原子炉安全専門審査会第27部会

原子炉安全専門審査会第27部会（北海道電力株式会社泊発電所（1，2号原子炉の設置））
Cグループ議事概要（案）

泊発電所（1，2号炉）

現地調査指摘事項について

第2.1図 地表露頭スケッチ図 (F-2、F-3断層延長部)  
5

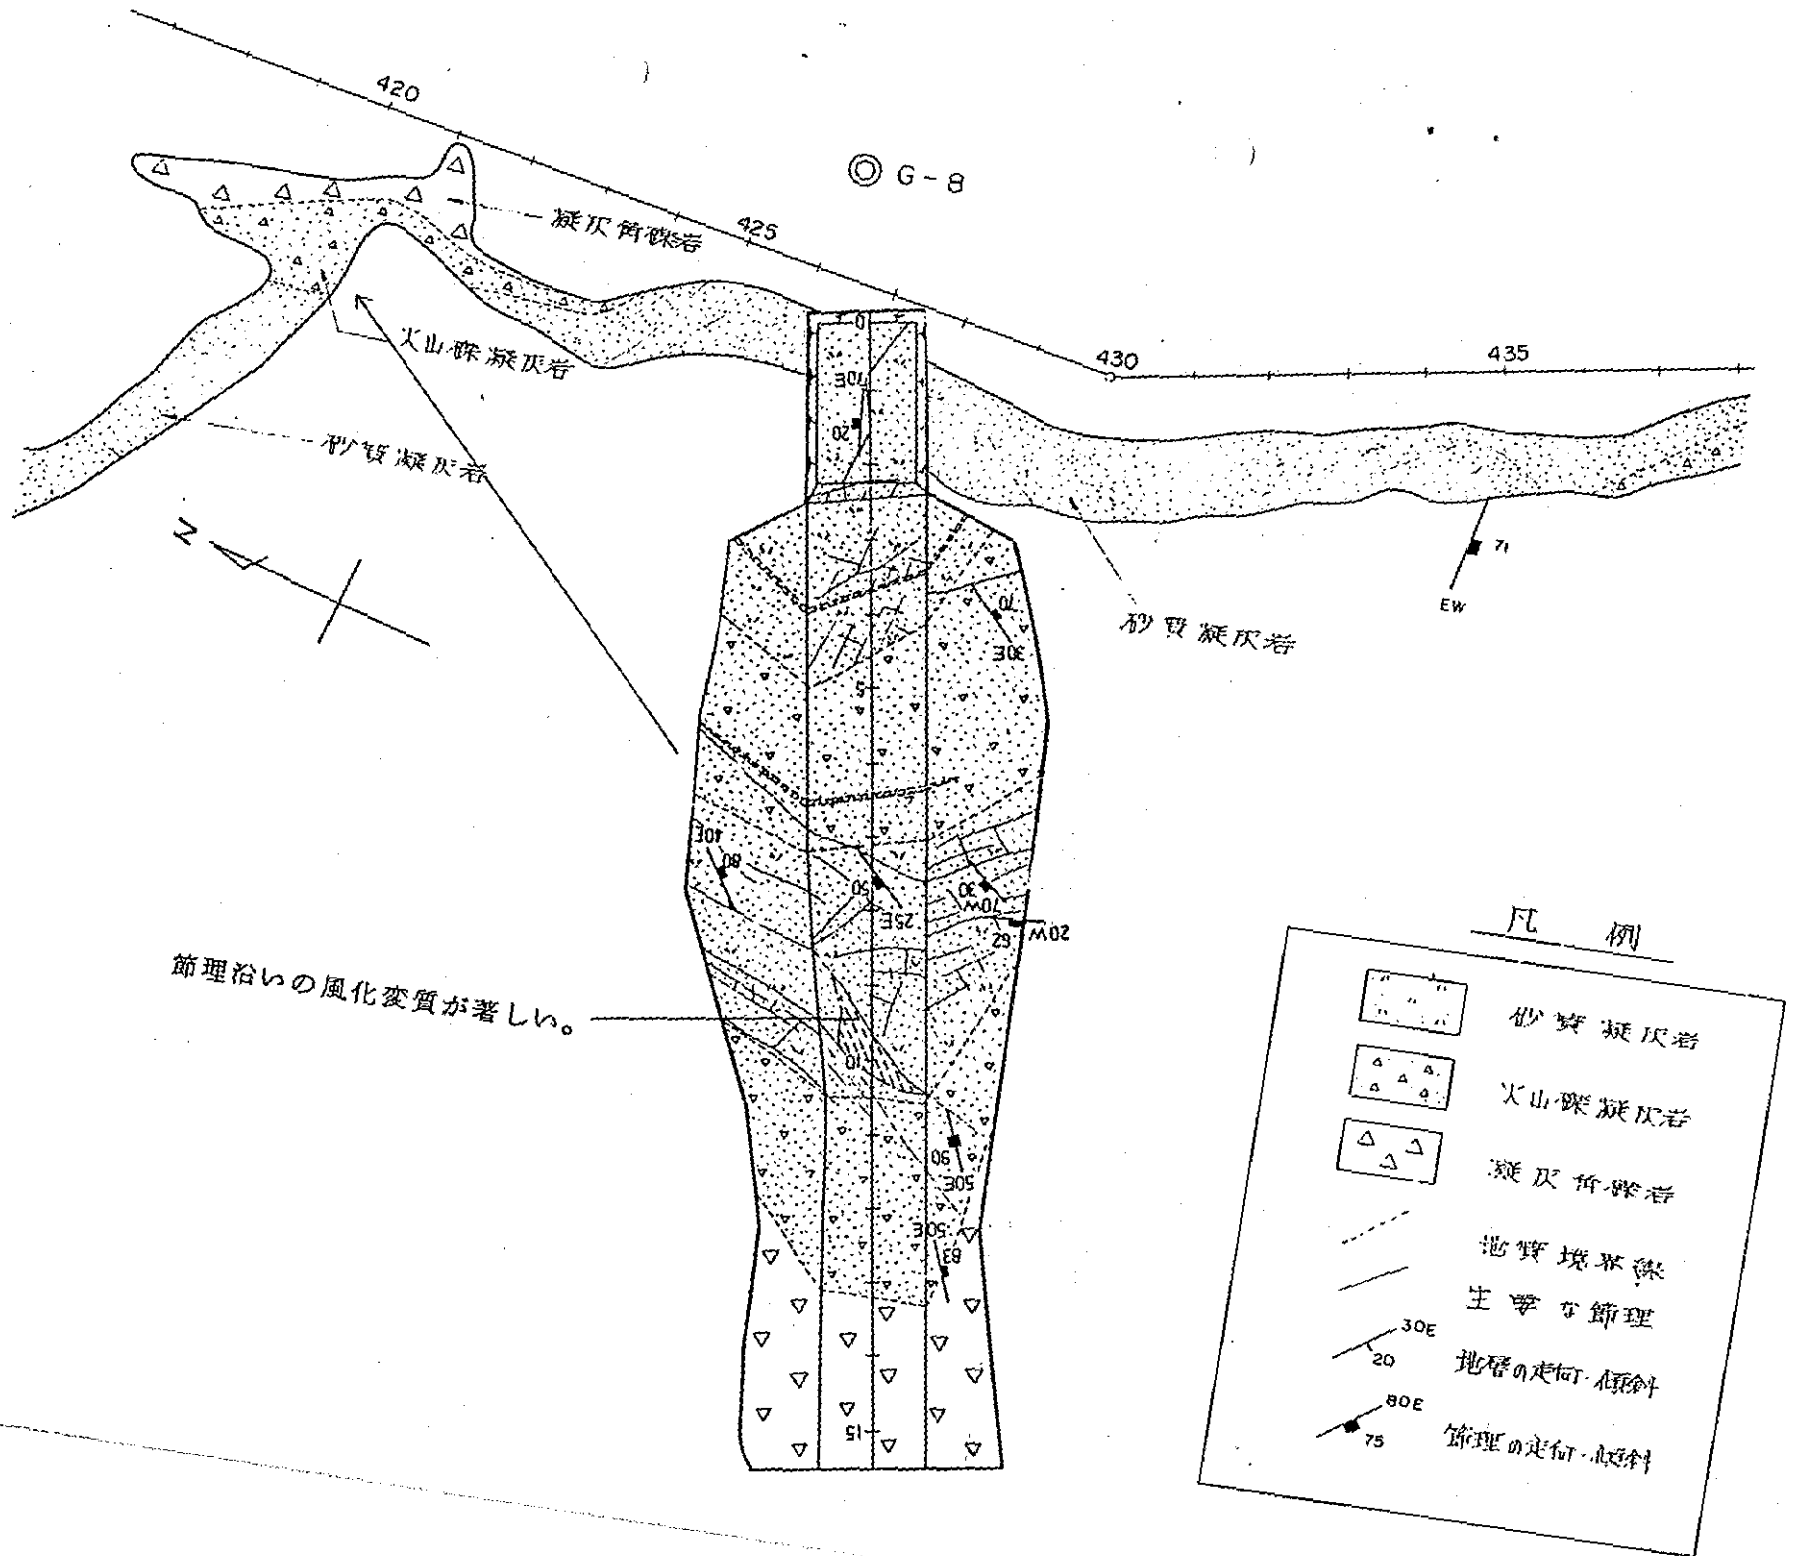
## 2. No. 1 トレンチの変質帯が断層か否かの検討

No. 1 トレンチで認められる変質部付近の状況は以下のようである。

- 1) 分布は局所的でその最大幅は、約 40 cm, 延長約 200 cm のレンズ状を呈する。
- 2) 変質部に沿って走向  $N 40^{\circ} \sim 50^{\circ} E$ , 傾斜  $80^{\circ} SE \sim 90^{\circ}$  の節理が変質部付近の幅約 1 m の区間に発達する。
- 3) 節理には破砕等によって生じたような破砕物質あるいは鏡肌、糸線等は認められない。
- 4) 変質部とその周辺の境界は不明瞭で漸移的であり、はっきりとした不連続面は認められない。
- 5) 変質部には、ほぼ母岩の組織（砂質凝灰岩の粒状構造）が認められ、断層破砕によると考えられるような角礫化、粘土化等を示唆する状況は明瞭ではない。

以上の点から、No. 1 トレンチに見られる変質部は断層ではなく、付近に発達する走向  $N 40^{\circ} \sim 50^{\circ} E$ , 傾斜  $80^{\circ} SE \sim 90^{\circ}$  の節理系に沿った局所的な風化変質部であろう。

なお、変質部の延長部の沢露頭及び工事用道路法面には、この変質部に相当するような部分は認められない。

第4.1図 泊発電所国道付替工事トンネル部地質図

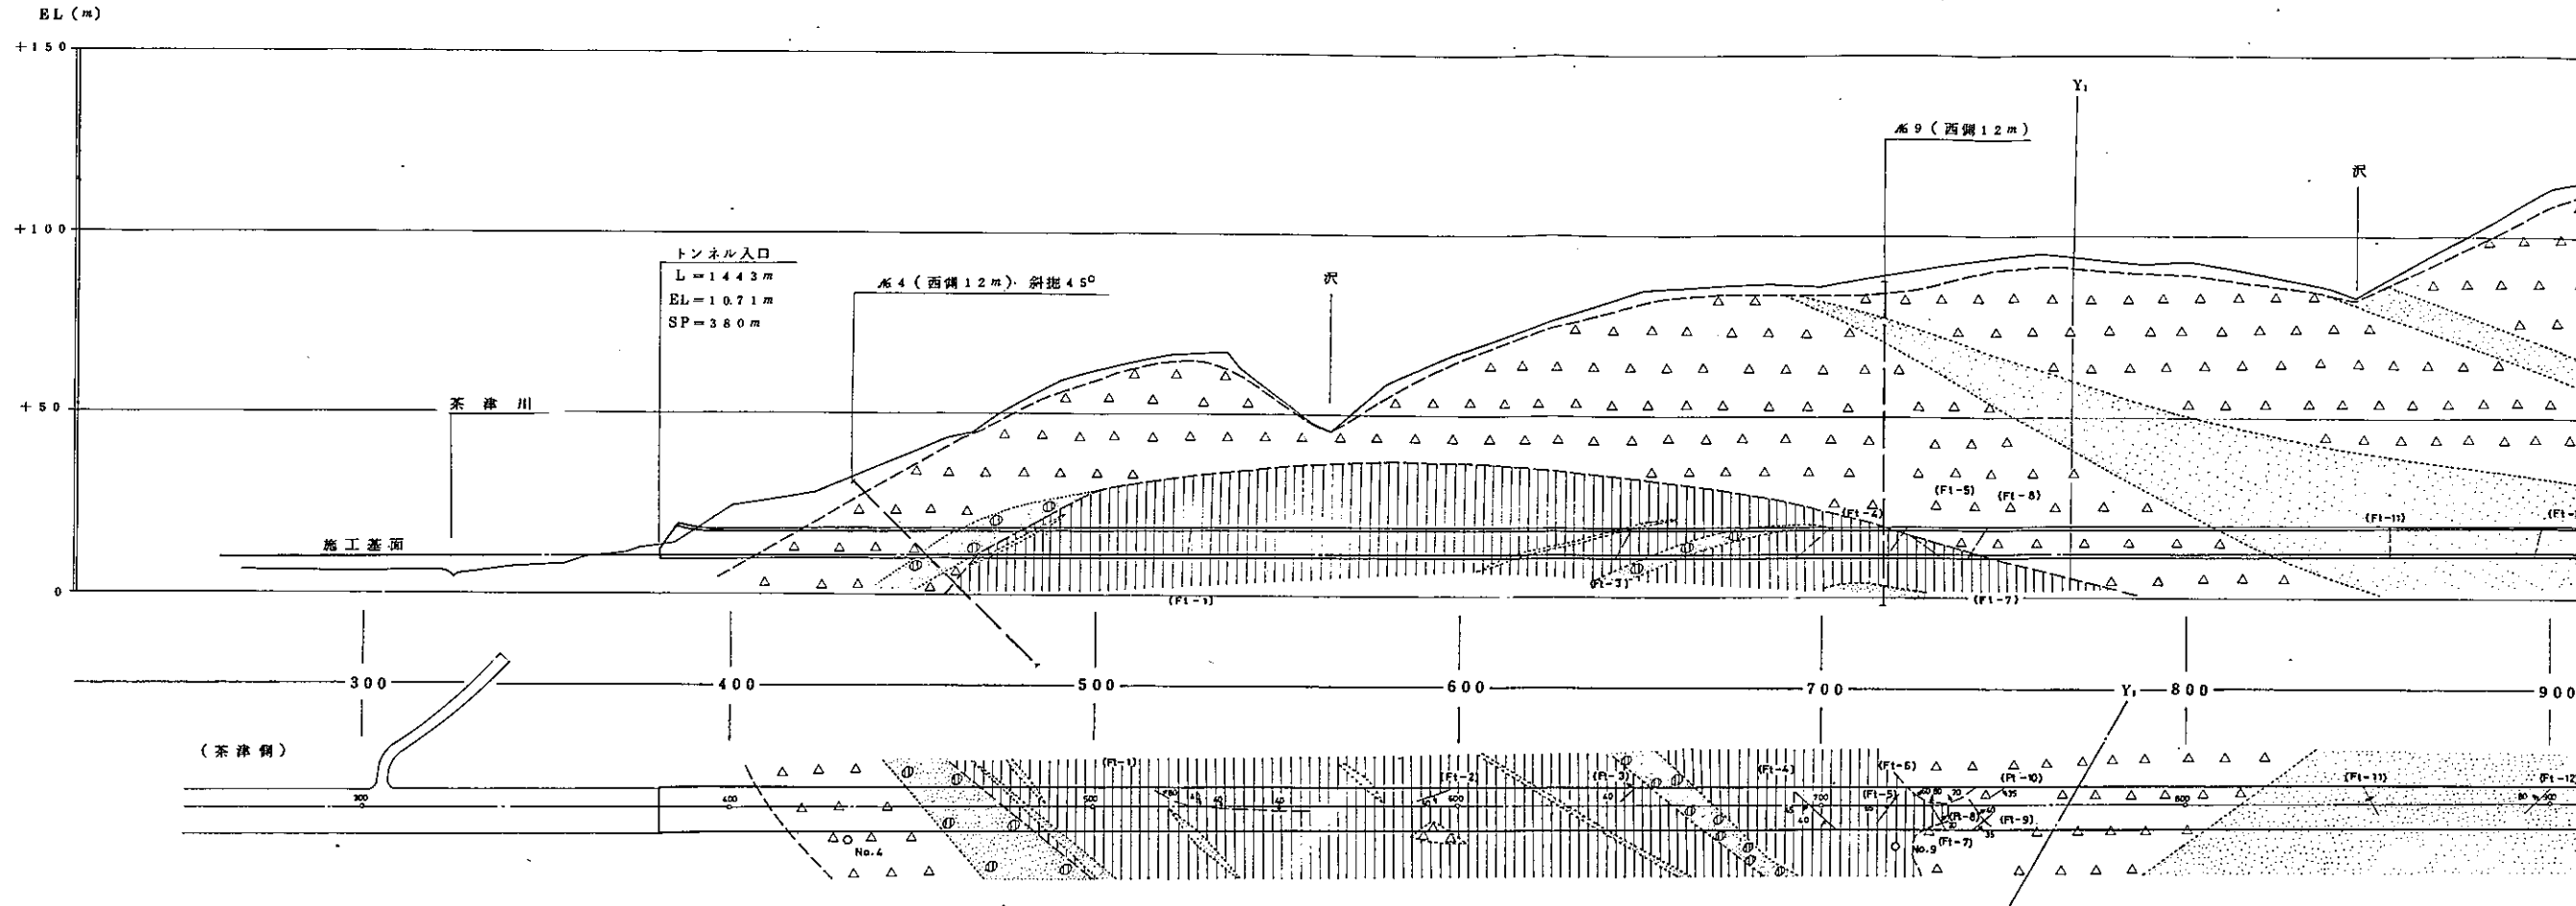
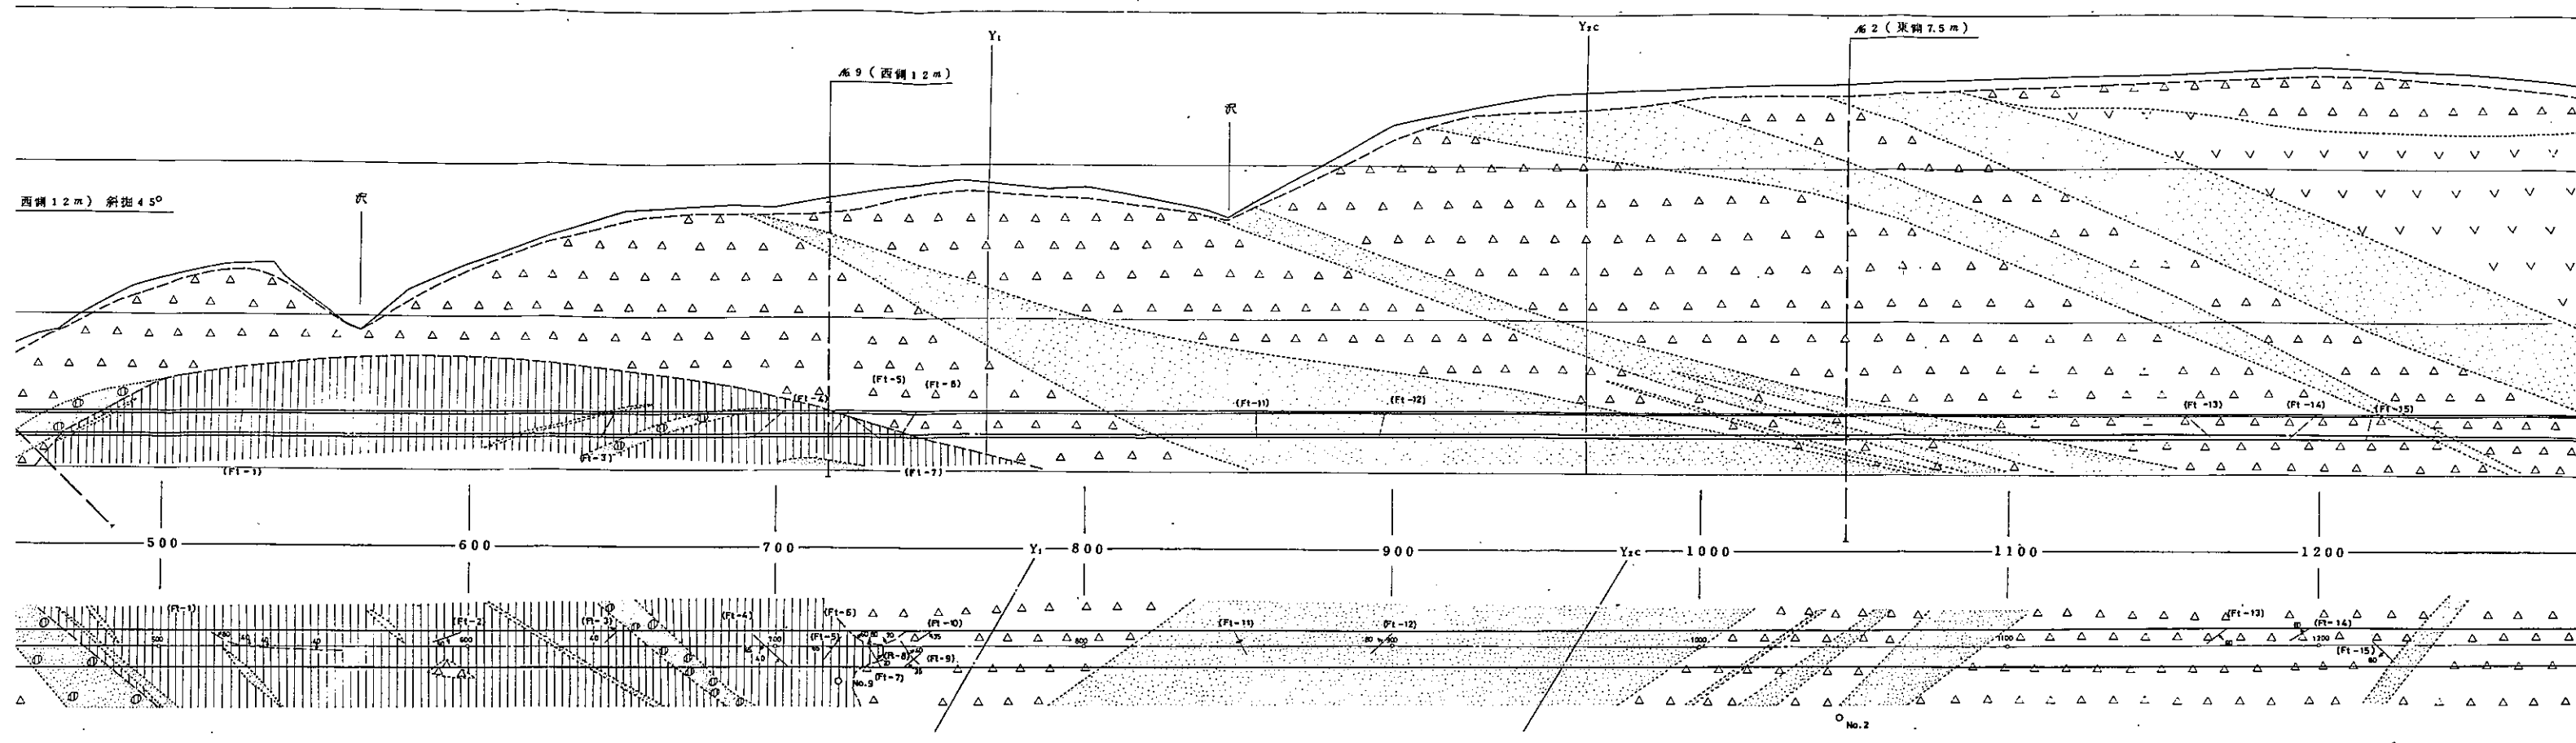
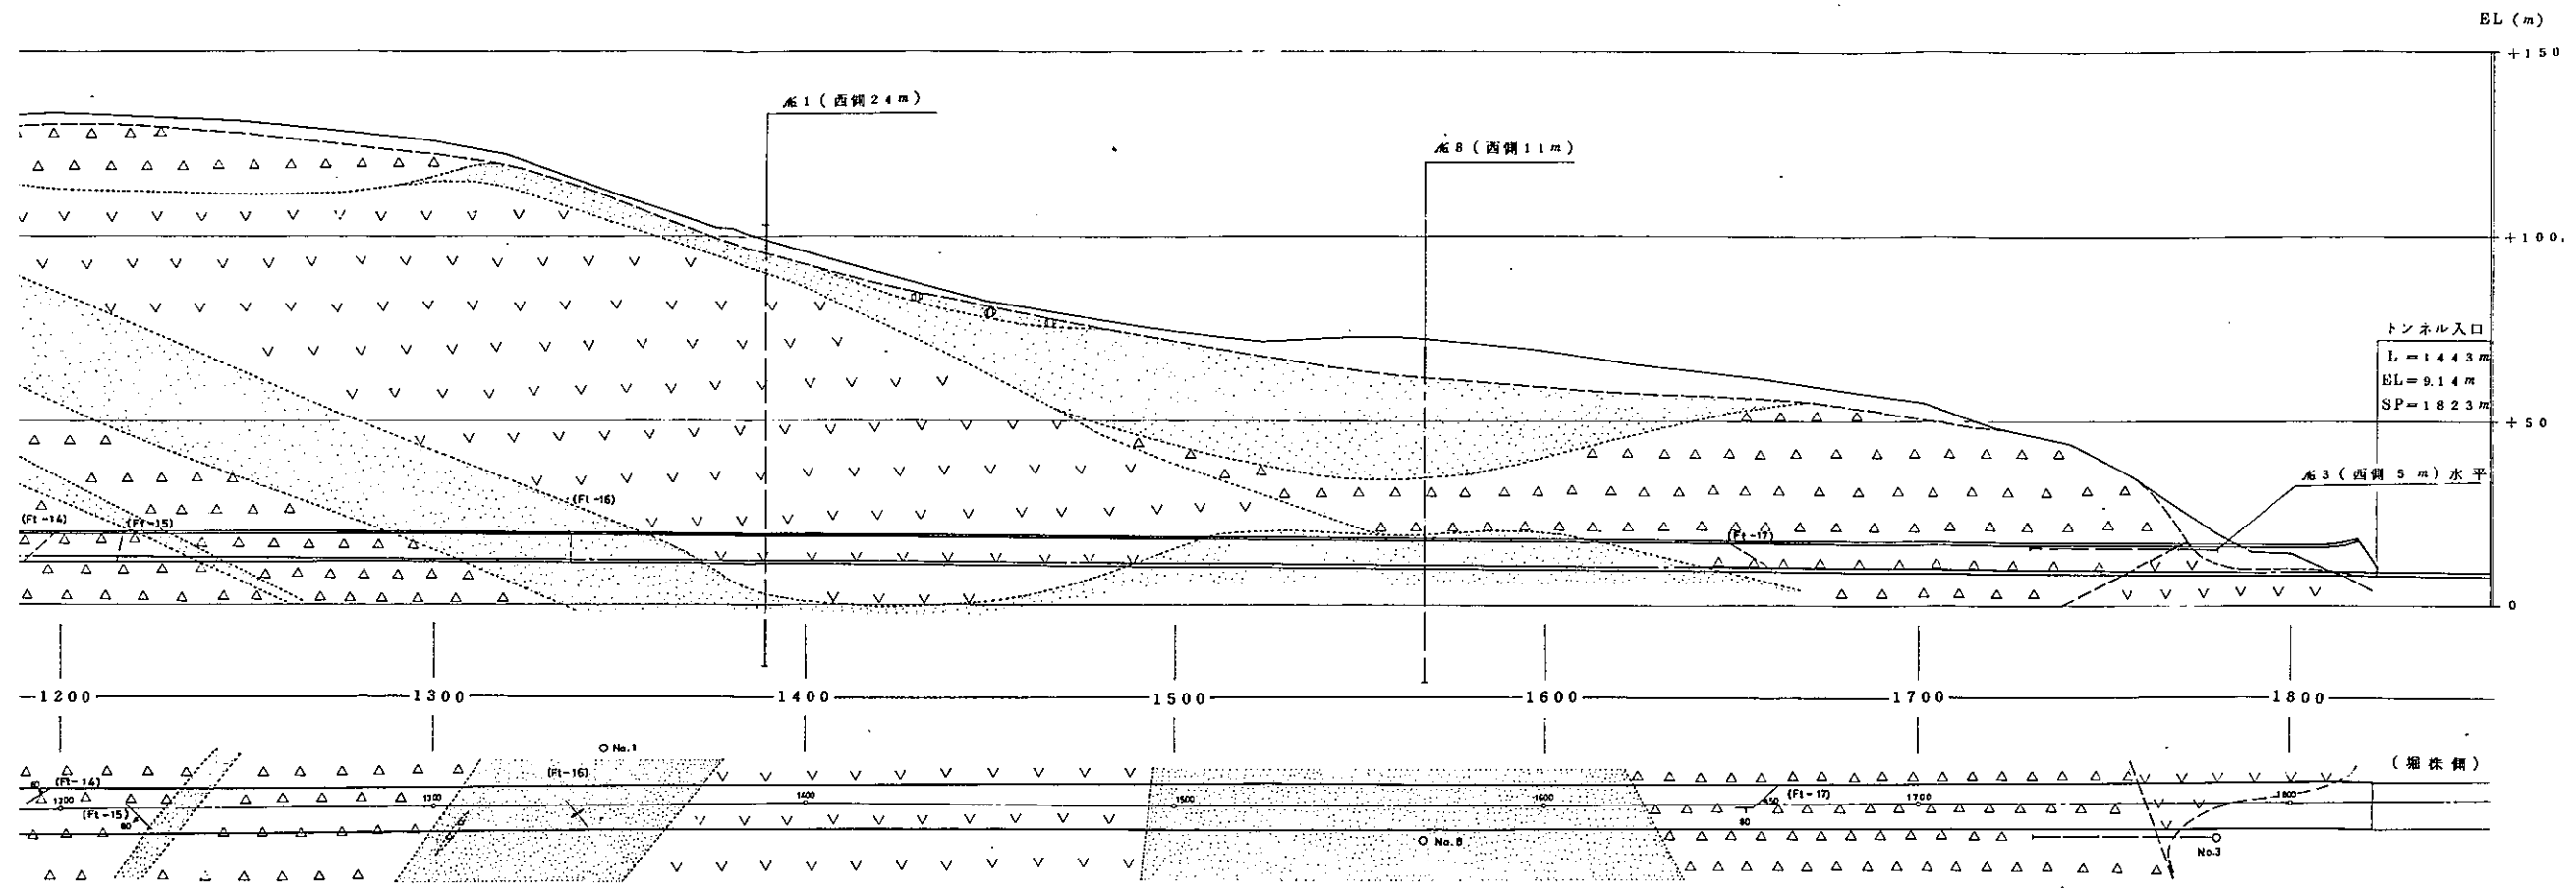
#### 4. 国道付替トンネルの地質図，切羽スケッチの提示

国道付替トンネルの地質図を第4.1図に示す。

延長約1.4kmのトンネルのルートに沿って分布する地質は、茶津側の一部で神息内累層の凝灰質泥岩層がみられるが、全体としては火砕岩層下部層の地層が主体である。

火砕岩層下部層の地層は、凝灰角礫岩、凝灰岩を主体とし、一部に安山岩溶岩を伴っている。

これらの岩盤は、サイトでみられるものと岩相は同じものであるが、トンネル施工基面（E.L.10m程度）では試掘坑底面（E.L.2.5m）と比べ軽度に風化した部分がやや多くみられる。

また、断層が1ヶ本みられるが、これはいずれも破碎幅が10cm以下の小規模なものである。

なお、トンネルの湧水はほとんどが、割れ目の多い部分や凝灰質泥岩層と火砕岩層の境界でやや多く出ている。
